**第53条（多量の放射性物質等を放出する事故の拡大の防止）に係る
計算コード及び有効性評価等に対するコメントへの回答**

2022年2月8日

**日本原子力研究開発機構 大洗研究所
高速実験炉部**

ULOFの格納容器破損防止措置の有効性評価 —基本ケースにおける即発臨界超過挙動—

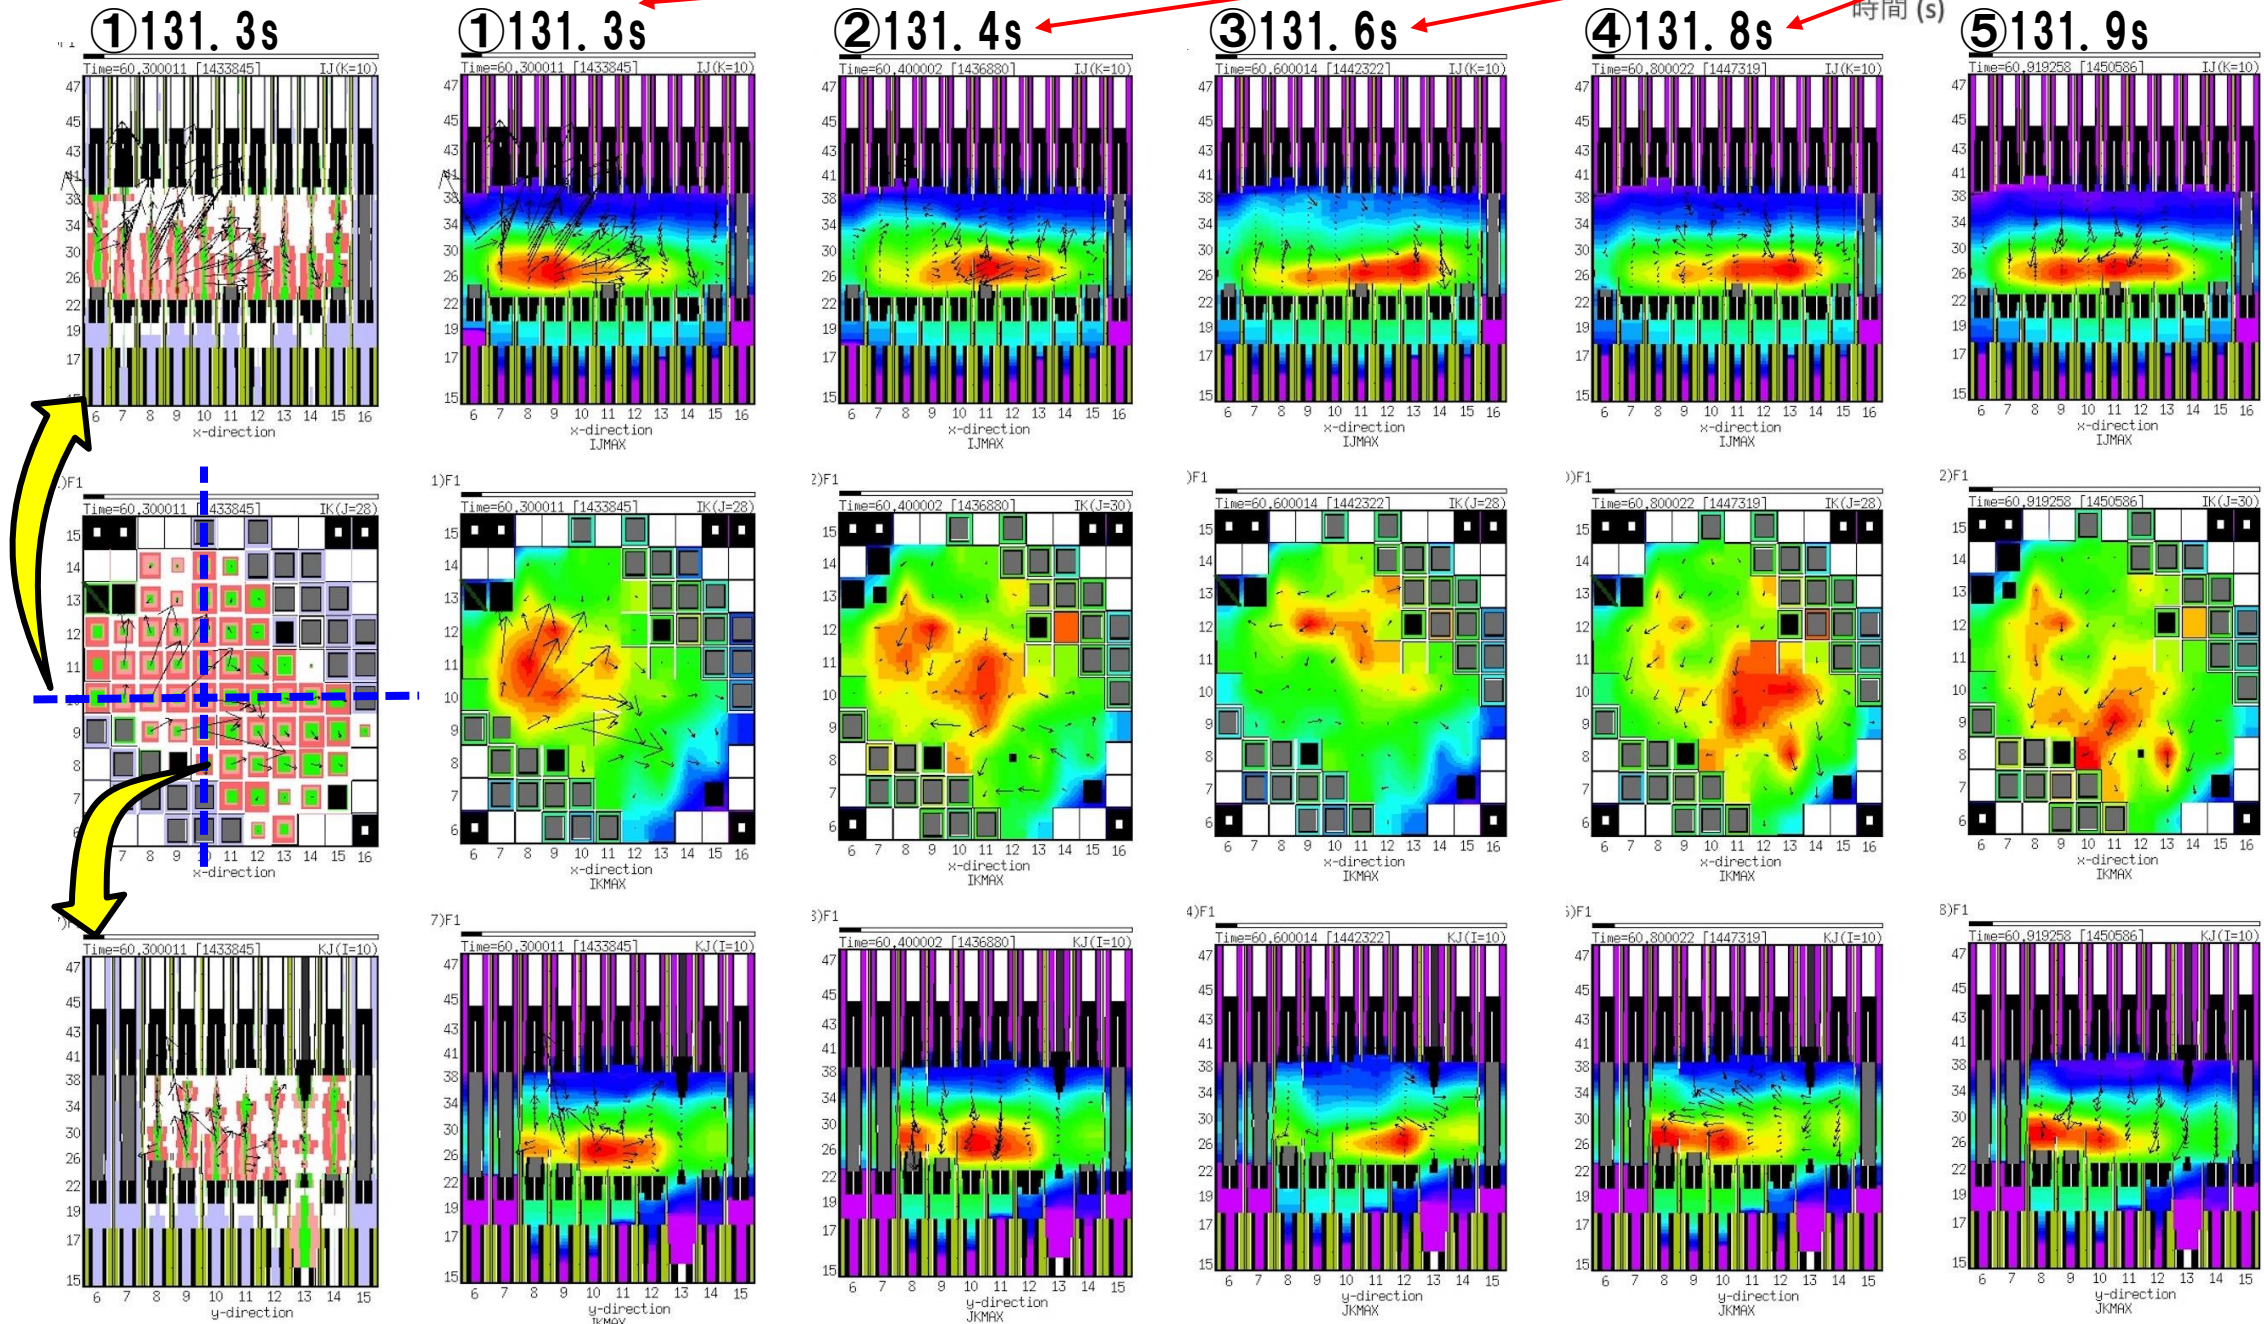
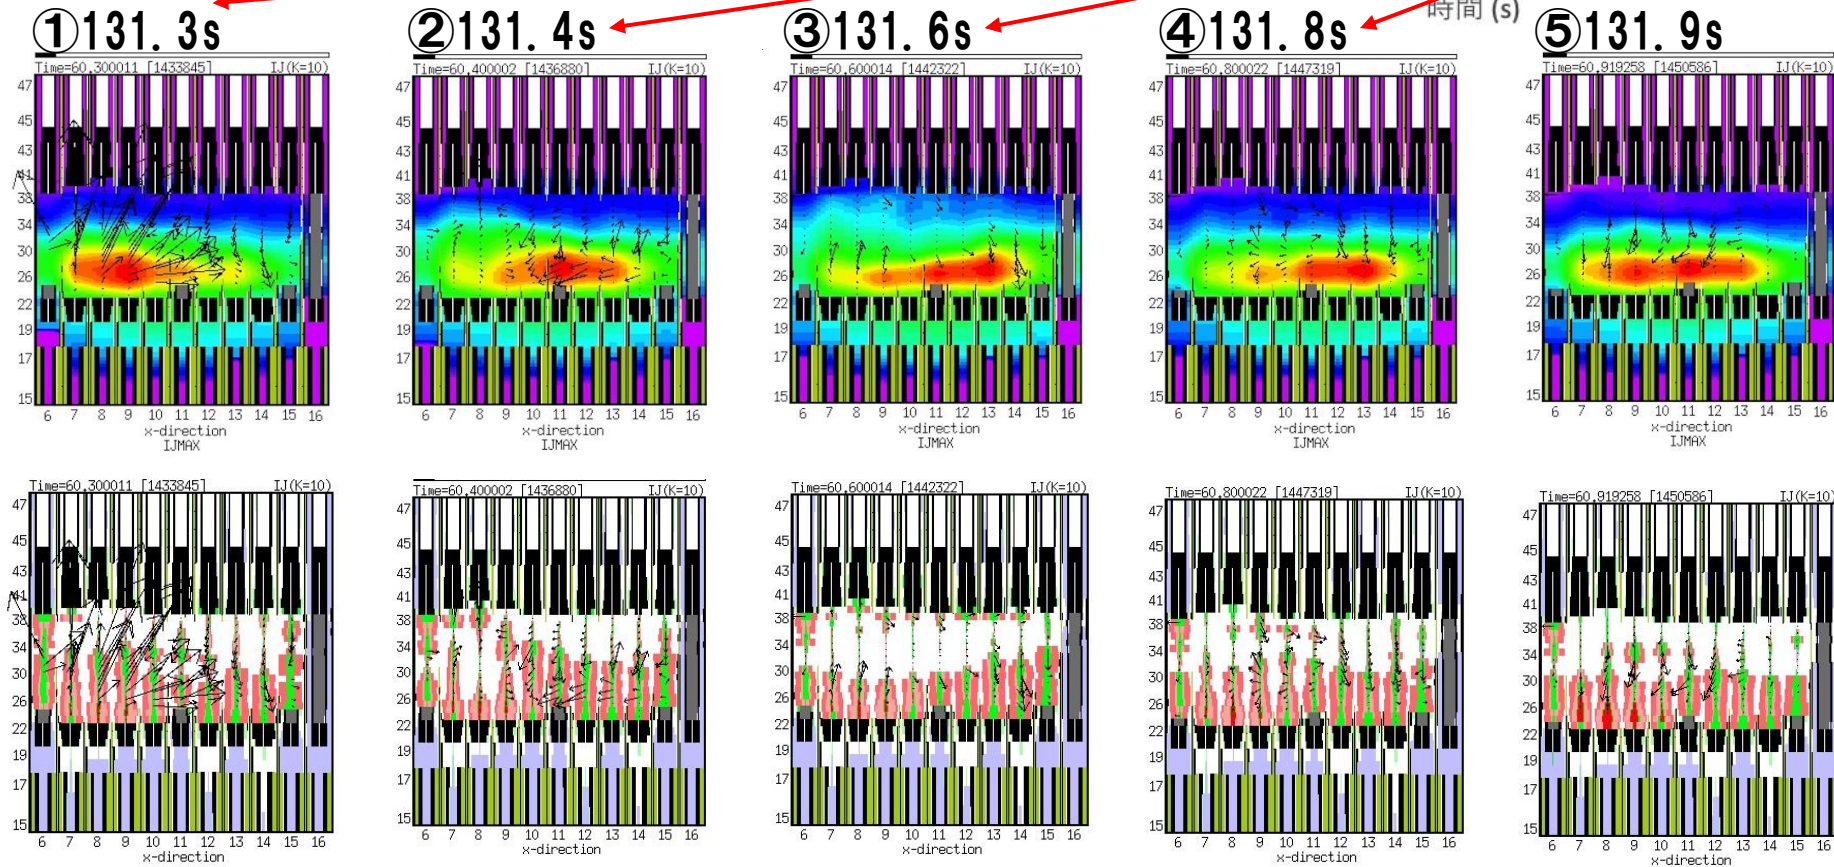
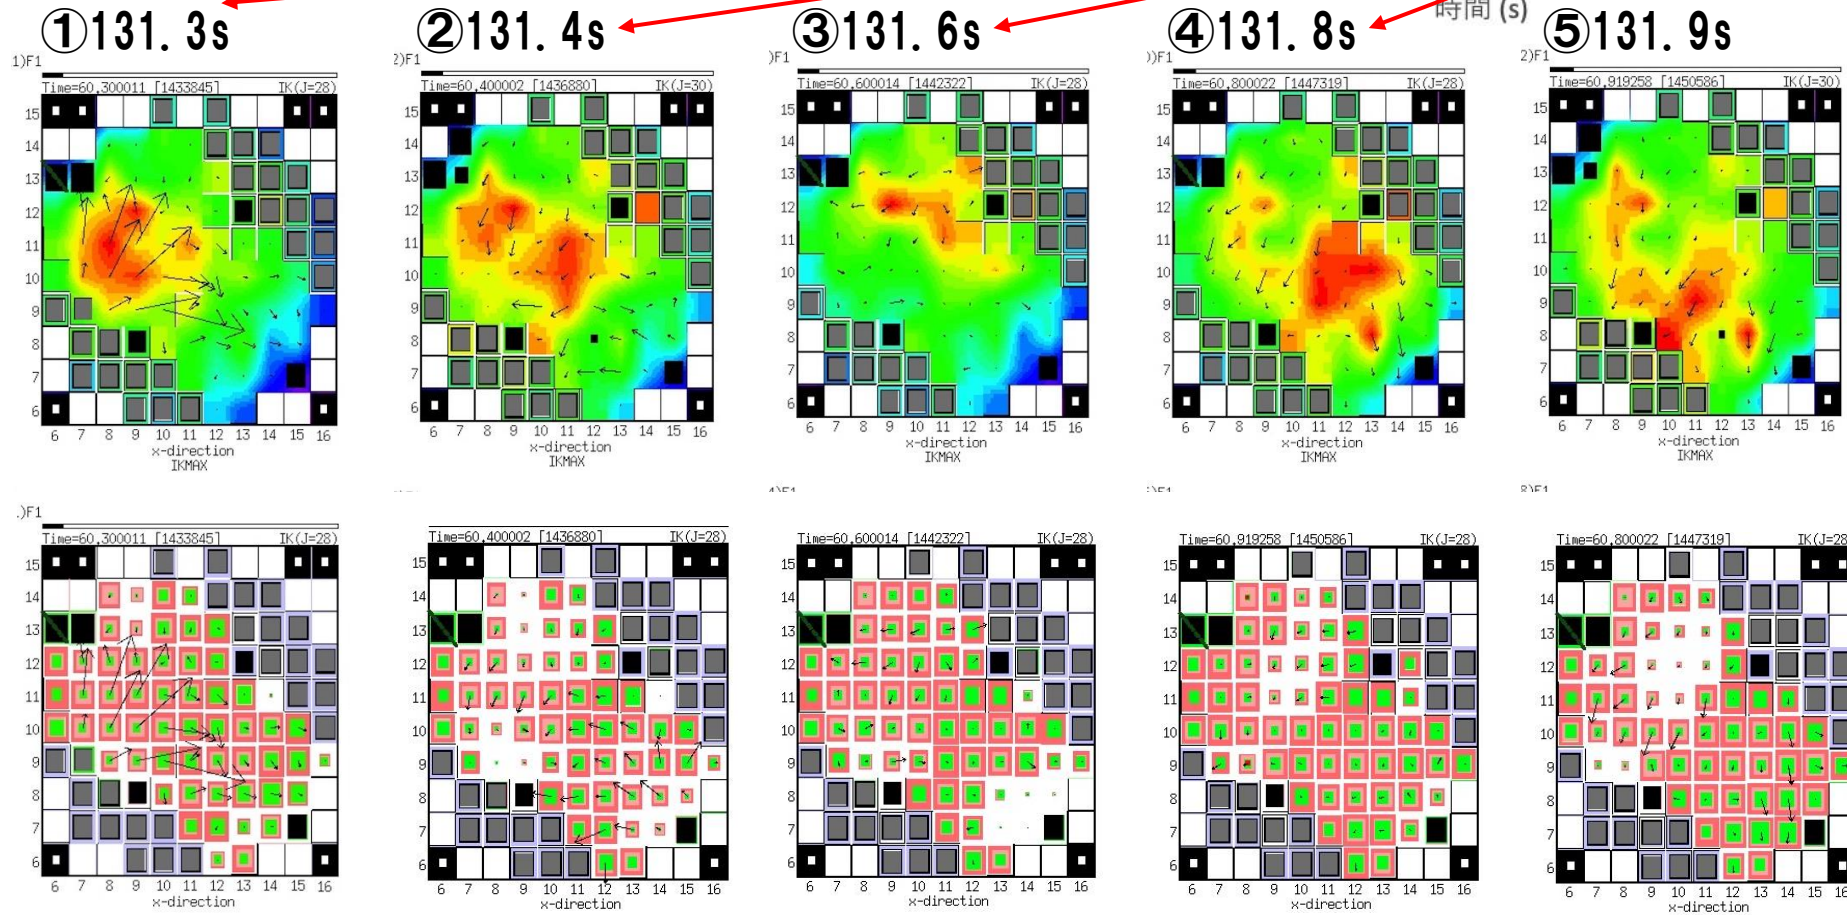
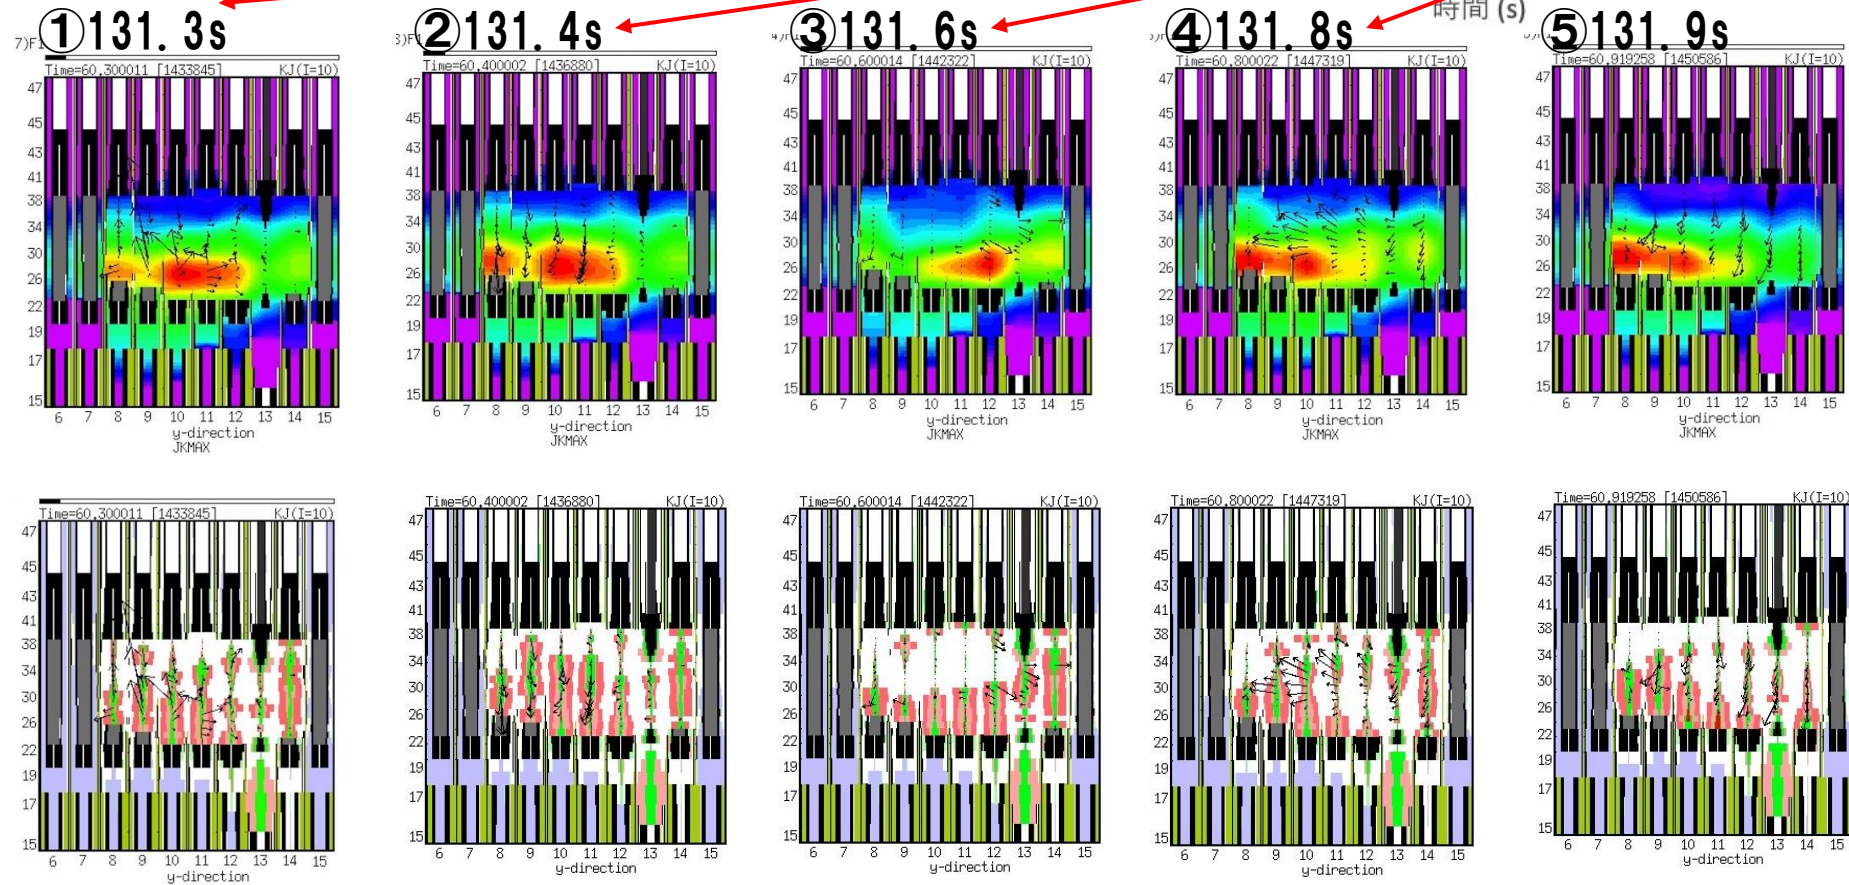
No.284 最終的な即発臨界超過後の核的事象収束に至るまでの挙動に関して、燃料物質の発熱密度等で説明されてきたが、液面の変化や燃料物質の凝集等を物理的、視覚的に図示して説明すること。

- 即発臨界超過直前（131.9s）までの燃料の発熱密度の空間分布の時間変化を示す。
- 燃料が全体として水平断面左下から右上へ移動し、揺れ戻って再度左下に集中した時点で即発臨界を超過する。
